Testplanung
«Durchgangsbahnhof Luzern – Entwicklung Bahnhofstraum 2040»

Schlussbericht

29.12.2020

Abbildung 15: Gesamtkonzept Team «Güller Güller»

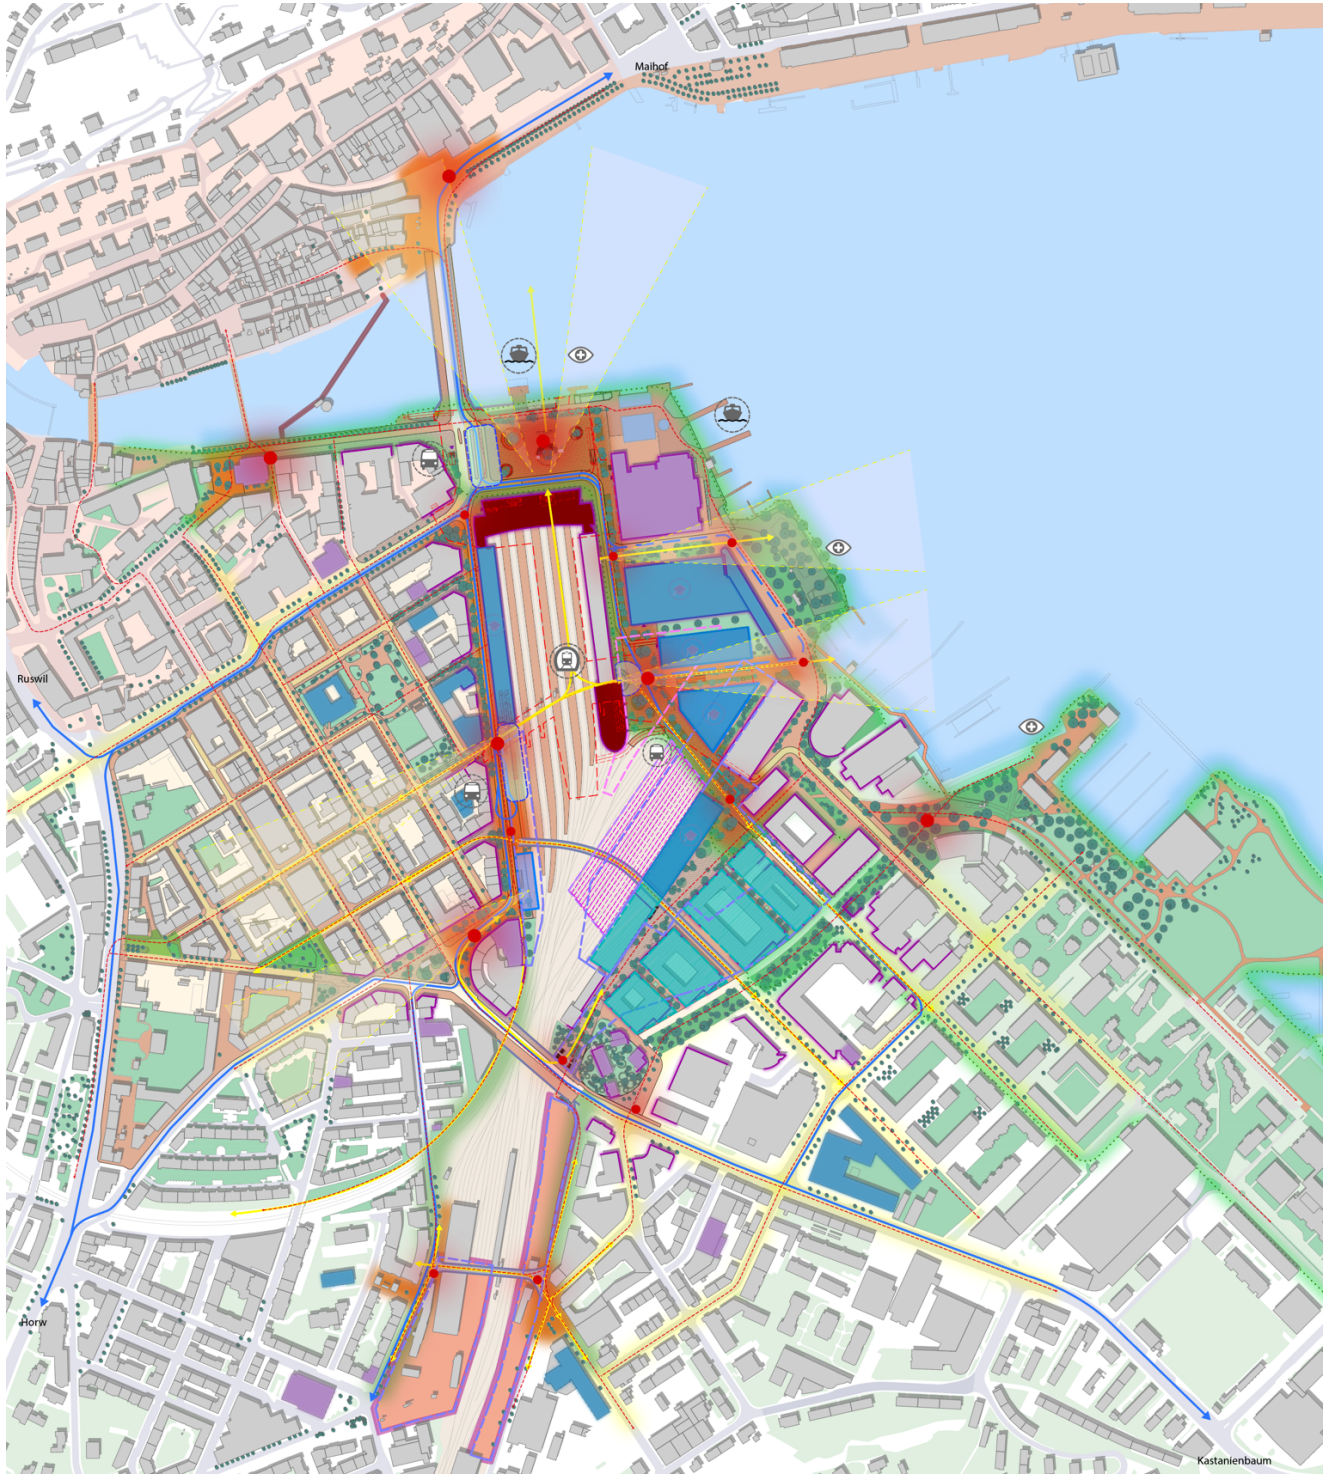
Das Konzept «360° offen ab heute» des Teams «Güller Güller» zeichnet sich durch eine sehr gelungene Kombination aus Pragmatismus und gut begründeten Eingriffen in die bestehende Struktur und in das geplante DBL-Projekt aus. Mit seinem besonderen Augenmerk auf die schrittweise Verbesserung der heutigen Situation vermag der Vorschlag des Teams bereits kurzfristig und unabhängig vom DBL wesentliche Verbesserungen für den ÖV, den Fuss- und Veloverkehr und die öffentlichen Räume zu erzielen.

Abbildung 19: Graphische Darstellung der Empfehlungen zum ÖV-System (massgebend sind die geschriebenen Empfehlungen)

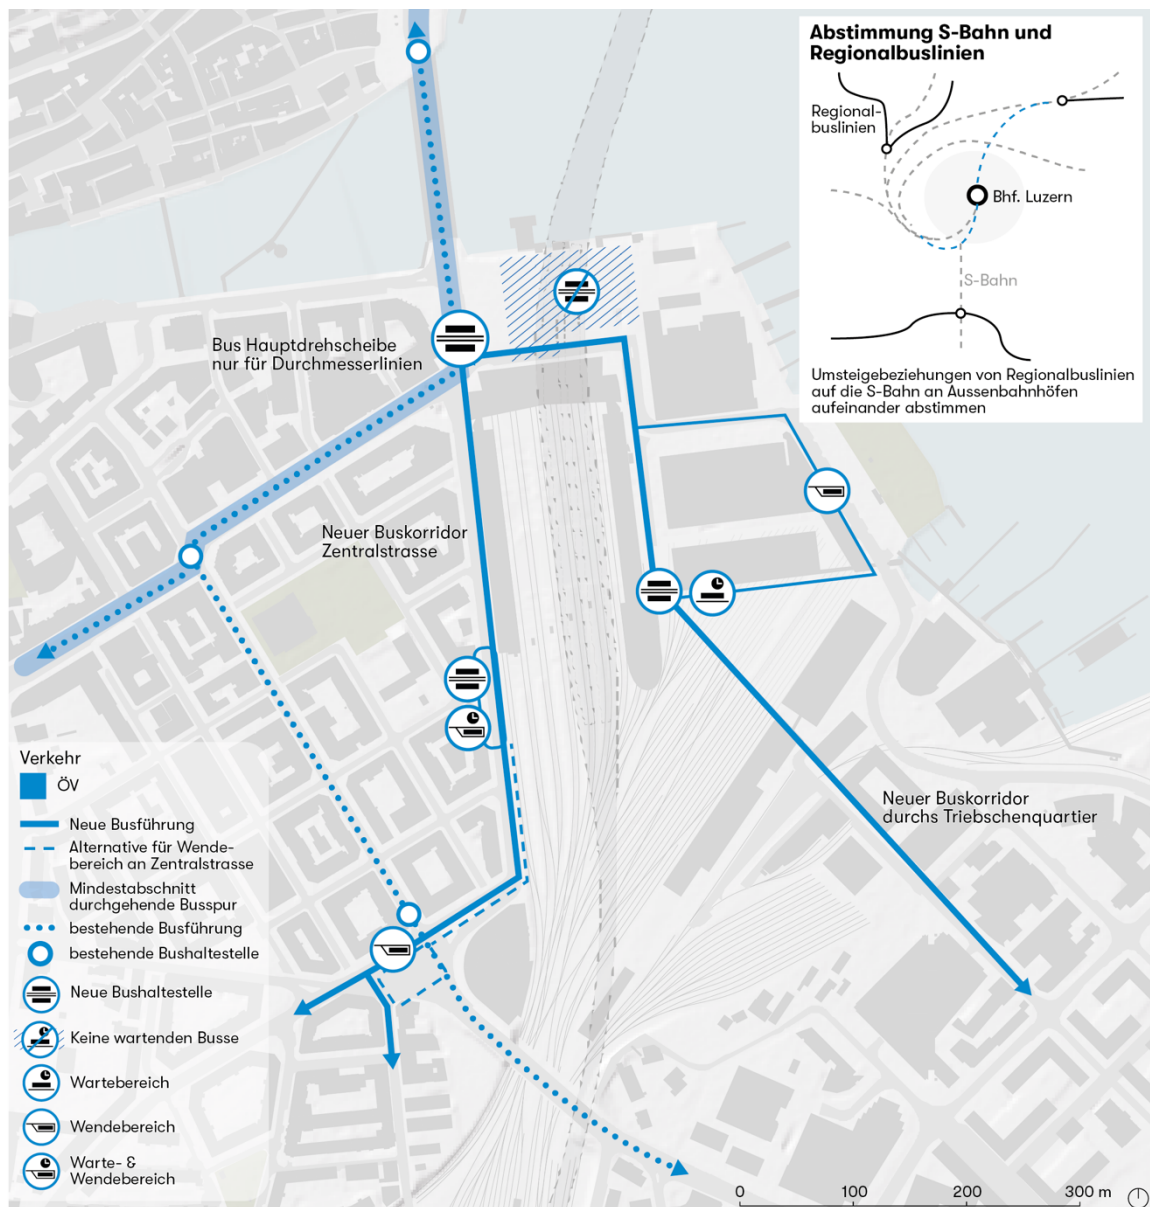
- Empfehlungen**
- Um das Bussystem zukünftig noch mehr als heute mit Durchmesserlinien zu organisieren wird empfohlen neue Buskorridore in der Zentralstrasse und durch das Tribschenquartier einzurichten, die alle am Bahnhofplatz Nord miteinander verbunden und durchgängig befahrbar sein sollen. Eine Kappung der Busverbindung zwischen dem Tribschenquartier und dem Bahnhofplatz Nord, wie vom Team «Van de Wetering» vorgeschlagen, wird nicht empfohlen.

- Zu prüfende/zu beachtende Aspekte**
- Die Umstellung des heute auf die Pilatusstrasse ausgerichteten Angebots auf zukünftig mehrere Achsen soll durch den VWL baldmöglichst in enger Zusammenarbeit mit dem Kanton und der Stadt vertieft geprüft und weiterentwickelt werden. Insbesondere die Konzepte der Teams «yellow z» und «Güller Güller» können dabei ergänzend zu den bestehenden Konzepten des VWL als Ausgangspunkt der Überlegungen dienen. Die Wechselwirkungen mit dem Gesamtverkehrssystem (insbesondere mit dem motorisierten Verkehr) sind dabei von grosser Bedeutung.

Abbildung 22: Graphische Darstellung der Empfehlungen zum MIV-System (massgebend sind die geschriebenen Empfehlungen)

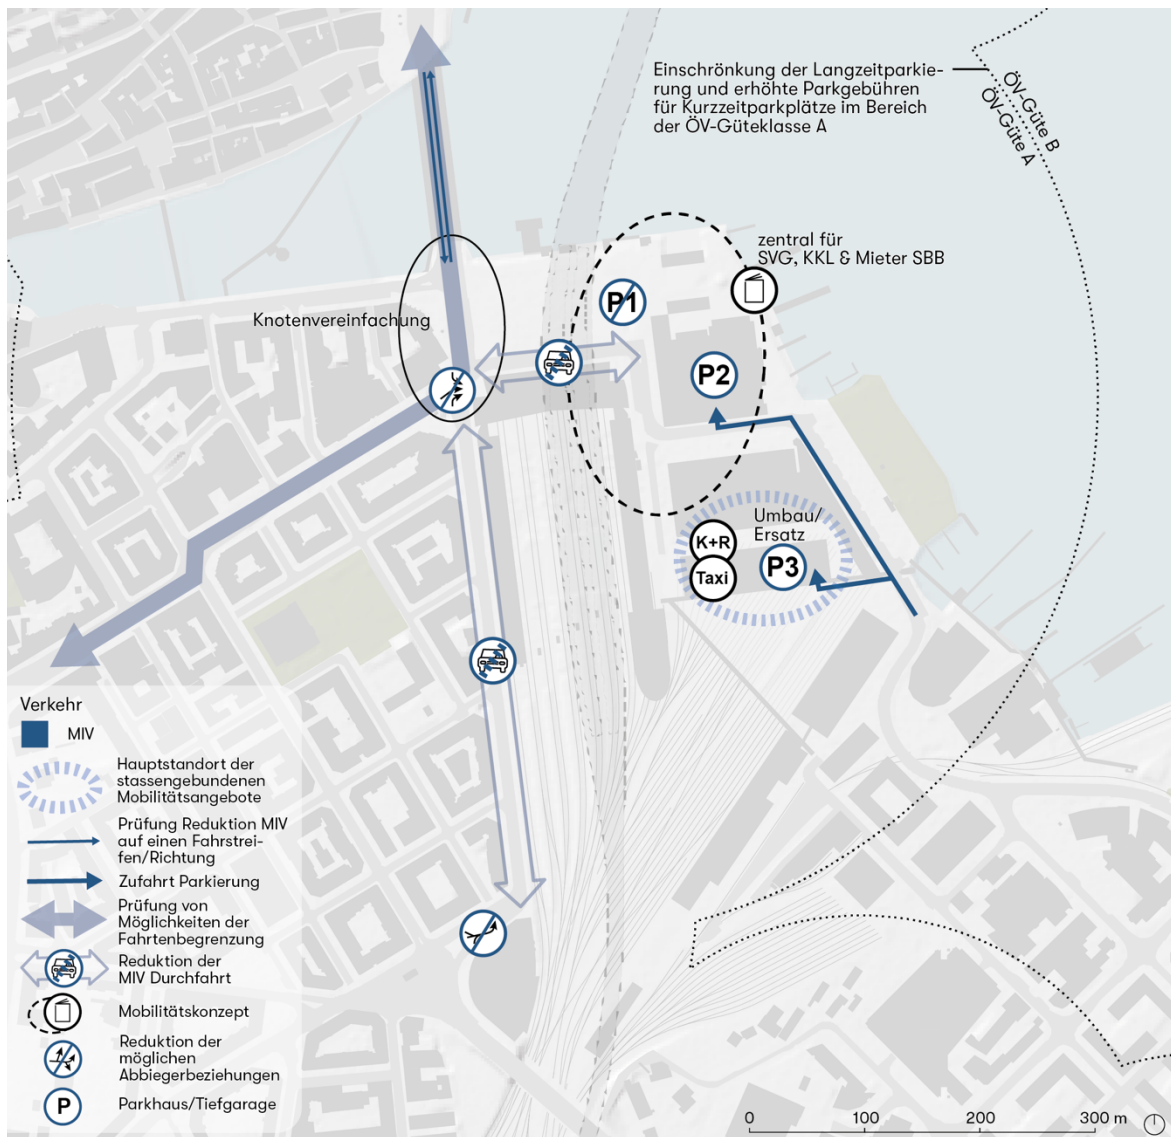
Obwohl die Reduktion des MIV vor diesem Hintergrund eine politische Vorgabe der Stadt Luzern im Programm der Testplanung war, sollen die verschiedenen Ansätze für Massnahmen zur Reorganisation des MIV durch die Projektpartner weiter geprüft und aus einer Gesamtsicht heraus bewertet werden. Alle Teams haben unabhängig voneinander im Rahmen der Möglichkeiten einer Testplanung die Zusammenhänge zwischen der städtebaulich gewünschten Entwicklung, der notwendigen Veränderungen für die einzelnen Verkehrsträger und deren Abhängigkeit von einer Reduktion des MIV aufgezeigt.

- Um die empfohlenen Schritte zur Reorganisation des ÖV-Systems vornehmen zu können und die Einschränkungen während der Bauphase so niedrig wie möglich zu halten, sollen auch das MIV-System schrittweise angepasst und die Belastung auf den Hauptachsen reduziert werden. Die dafür notwendigen Massnahmen sollen sich an den Bedürfnissen der jeweiligen Entwicklungsschritte des Bussystems sowie des Fuss- und Veloverkehrs orientieren. Hierbei soll auch geprüft werden, inwiefern die im GVK des Kantons Luzern geplanten Massnahmen die empfohlene Entwicklungsrichtung unterstützen.

Abbildung 24: Zusammenfassung der empfohlenen Entwicklungen vor dem Bau des DBL (Massgebend sind die geschriebenen Empfehlungen)

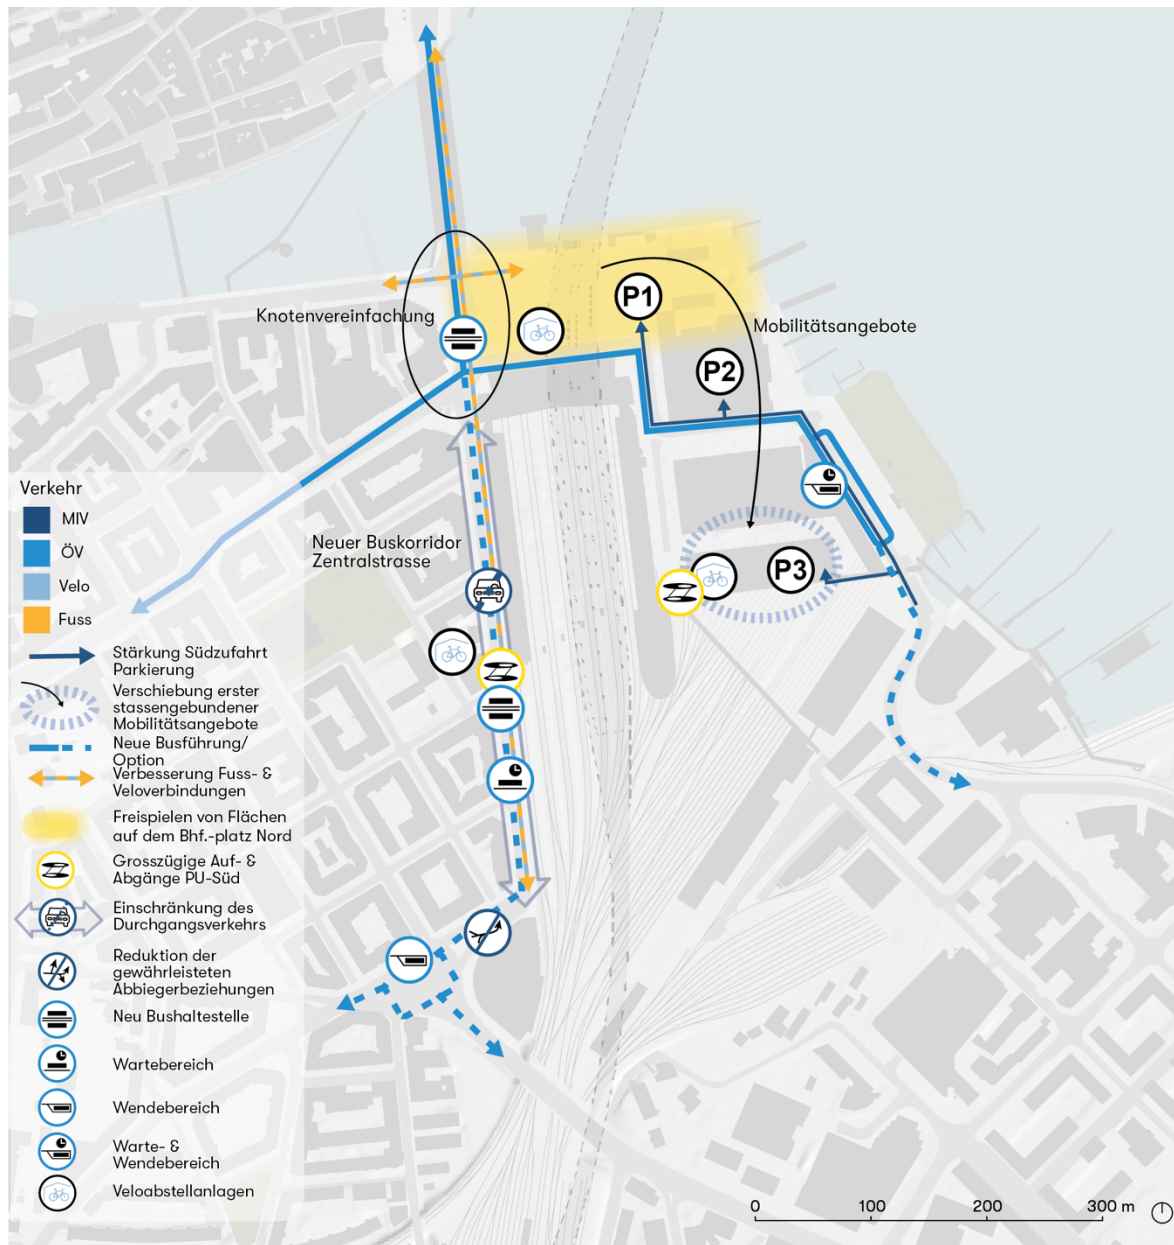
| Stadtraum Ost | <ul style="list-style-type: none"> – Massnahmen zur Steigerung der Attraktivität des Zugangs zur PU-Süd. |

- Stadtraum Süd**
- Umgestaltung des Bundesplatzes und Einrichtung einer temporären Buswendemöglichkeit bei Bedarf.
 - Einrichtung von weiteren Fuss- und Veloverbindungen von beiden Brückenköpfen der Langensandbrücke (bspw. in Richtung Bahnhofplatz West).
- Stadtraum West**
- Umgestaltung der Zentralstrasse und Realisierung eines Bahnhofplatzes West mit provisorischer Bushaltestelle im Strassenraum für Durchmesser- und bei Bedarf auch für Radiallinien.
 - Massnahmen zur Steigerung der Attraktivität des Zugangs zur PU-Süd und wenn möglich Bau einer Velostation West, sofern die Massnahmen im Sinne von Vorinvestitionen mit dem Zustand nach dem Bau abgestimmt sind.
